女川原子力発電所第2号機 工事計画審査資料

O2-他-F-19-0038_改0

女川原子力発電所第2号機 建屋の地震影響を踏まえた機器・配管系の 耐震評価について(指摘事項に対する回答)

2021年8月20日
東北電力株式会社

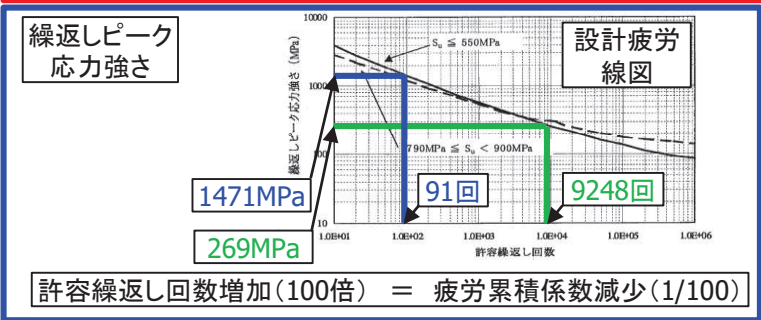
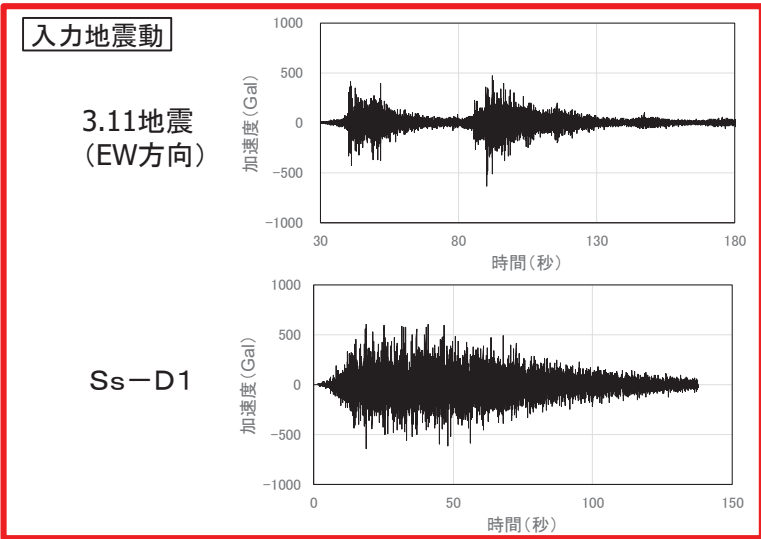
指摘事項	指摘事項に対する回答	記載箇所
<p>②-1 3.11地震及び4.7地震に対する疲労累積係数が、工認の耐震評価における疲労累積係数に比べて非常に小さな結果となっている要因について説明すること。</p> <p>②-2 また、疲労評価について、数モデルの配管系を代表として評価を行い、疲労累積係数0.01を閾値として設定しているが、これらの配管系を代表とすることの妥当性及び機器の疲労評価への適用性について説明すること。</p>	<ul style="list-style-type: none"> ・3.11/4.7地震に対する疲労累積係数が小さな結果となっている要因は、3.11/4.7地震(入力地震動)による繰返しピーク応力強さが小さいことによるものである。 ・評価対象の配管(3系統)は、疲労影響の観点から選定し、疲労累積係数が0.01よりも十分に小さいため、疲労累積係数に0.01を見込んで評価することは妥当である。 ・評価対象の機器(給水ノズル)は、疲労影響の観点から選定し、疲労累積係数が0.01よりも十分に小さい。また、3.11/4.7地震に対する機器の構造強度評価結果が弾性応答範囲内であり、その場合の疲労累積係数が小さくなる。よって、機器の疲労評価に対して配管と同様に疲労累積係数に0.01を見込んで評価することは適切である。 	<p>P6～P8, 別紙2-1, 別紙2-2</p>
<p>③-1 3.11地震及び4.7地震に対する健全性確認として地震応答解析を実施しているが、このうち建屋-大型機器連成解析について、解析モデル及び解析条件の詳細を説明すること。</p> <p>③-2 また、設備の地震応答解析で応答倍率法を適用している設備について算出過程を説明すること。</p>	<ul style="list-style-type: none"> ・3.11/4.7地震の地震応答解析に用いた建屋-大型機器連成解析モデル及び解析条件は、建設時の地震応答解析モデルをベースとして、原子炉建屋のシミュレーション解析結果及び地震発生時のプラント状態(3.11地震時:原子炉起動直後, 4.7地震時:原子炉停止中)を反映している。 ・設備の地震応答解析で応答倍率法を適用している設備について、評価に用いた応答比とともに、地震による発生応力等の算出例を示す。 	<p>P9～P12, 別紙3-1, 別紙3-2</p>

(2) 3.11/4.7地震に対する疲労累積係数が小さな結果となっている要因

- 6頁の3.11/4.7地震に対する疲労評価フロー踏まえ、入力地震動及び繰返しピーク応力強さの評価条件の差異による影響を定量的に検討した。
- 残留熱除去系熱交換器を検討対象*1として、入力地震動及び繰返しピーク応力強さの評価条件を設計条件から3.11/4.7地震にすることによって、疲労累積係数が、約1/3及び約1/100となることを確認した。
- よって、**3.11/4.7地震に対する疲労累積係数が小さな結果となっている要因は、3.11/4.7地震(入力地震動)による繰返しピーク応力強さが小さいことによるものである。**

注記*1: 疲労評価に用いるパラメータの影響を分析するため、比較的簡易な評価となる剛設備(床置き機器)で疲労影響が大きい設備を対象とした。
 *2: レインフロー法は、疲労影響を検討するために必要な応力等の振幅とその頻度を抽出する手法の1つであり、材料の応力-ひずみ挙動との対応が良いことから一般的に用いられている手法である。
 *3: 等価繰返し回数算定に用いた基準地震動(Ss-D1)を用いた。
 *4: 3.11/4.7地震の疲労累積係数が大きい方を記載。

大型機器系解析モデル(NS方向。その他のモデルは別紙3-1参照)

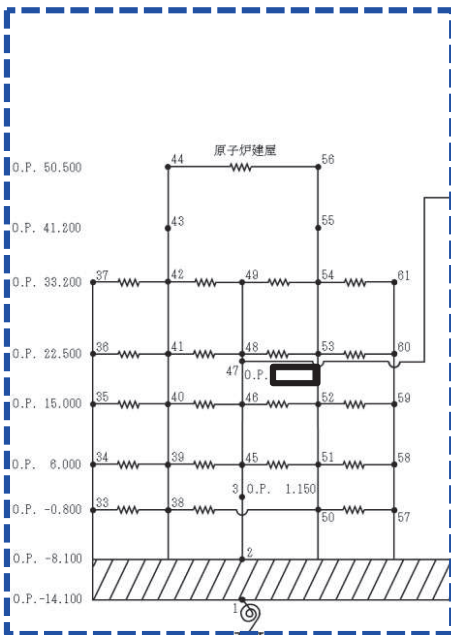
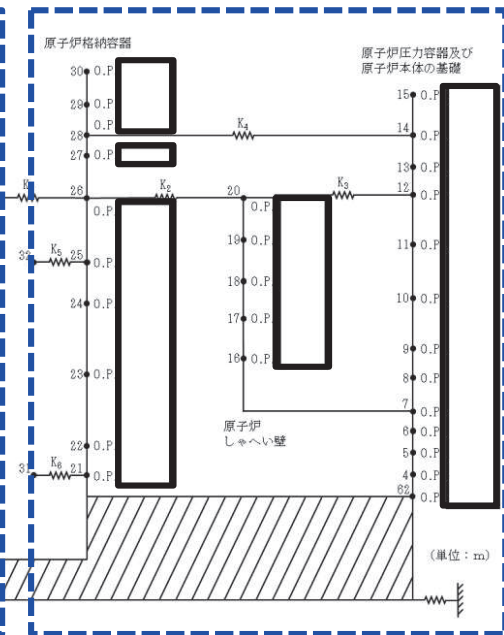
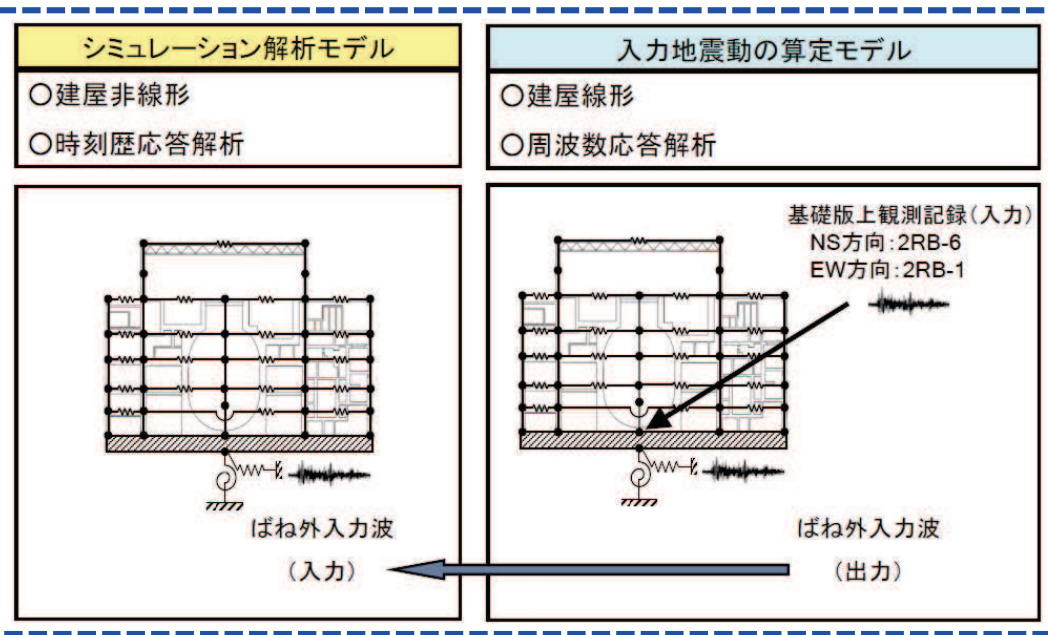
実施日	指摘事項
2021年6月1日 第979回審査会合	<p>①既設設備のうち、新規制基準によって新たに耐震Sクラスに格上げされた設備、新たに重大事故等対処設備と位置付けられた設備及び波及的影響対象設備として基準地震動Ssによる評価が必要となる設備について、3.11地震及び4.7地震による応答が弾性範囲であったかどうか整理して説明すること。</p> <p>②3.11地震及び4.7地震に対する疲労累積係数が、工認の耐震評価における疲労累積係数に比べて非常に小さな結果となっている要因について説明すること。また、疲労評価について、数モデルの配管系を代表として評価を行い、疲労累積係数0.01を閾値として設定しているが、これらの配管系を代表とすることの妥当性及び機器の疲労評価への適用性について説明すること。</p> <p>③3.11地震及び4.7地震に対する健全性確認として地震応答解析を実施しているが、このうち建屋—大型機器連成解析について、解析モデル及び解析条件の詳細を説明すること。また、設備の地震応答解析で応答倍率法を適用している設備について算出過程を説明すること。</p>

- 3.11/4.7地震の地震応答解析に用いた建屋-大型機器連成解析モデル(大型機器系モデル及び炉内構造物モデル)は, 建設時の地震応答解析モデルをベースとして, 原子炉建屋のシミュレーション解析結果* 及び地震発生時のプラント状態(3.11地震時: 原子炉起動直後, 4.7地震時: 原子炉停止中)を反映している。
- 建屋-大型機器連成解析モデルへの反映事項は, 以下のとおり。
 - ① 原子炉建屋の乾燥収縮及び地震によるコンクリートのひび割れによる初期剛性の低下
 - ② 原子炉建屋の床の柔性の考慮
 - ③ 原子炉建屋コンクリートの減衰定数
 - ④ 地震発生時のプラント状態を踏まえた材料物性値及び炉水質量の設定
 - ⑤ 解析モデルへの入力地震動

反映事項①, ②, ③

反映事項④

反映事項⑤

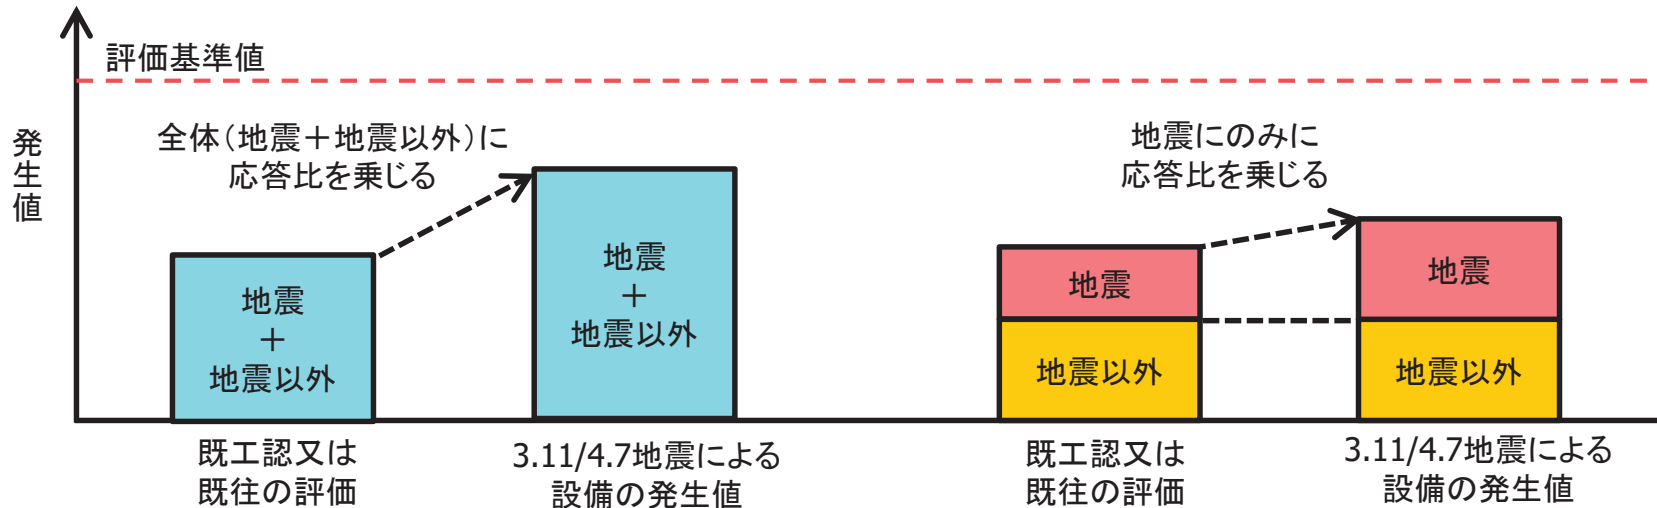
指摘事項③－2に対する回答

- 3.11/4.7地震に対する地震応答解析における構造強度評価は、段階的に評価(①簡易評価, ②設計時と同等の評価, ③詳細評価)を実施しており, ①簡易評価(応答倍率法の適用)では, 設計時又は既往の評価に応答比を乗じることで3.11/4.7地震による設備の発生応力等を算出している。
- 応答比は, 下式のとおり, 3.11/4.7地震時の地震力と設計時又は既往の評価の地震力から求める。

- 簡易評価(応答倍率法の適用)による発生応力等の算出方法としては, 下図のとおり, ケース1【全体(地震+地震以外)に応答比を乗じる】及びケース2【地震のみに応答比を乗じる】がある。
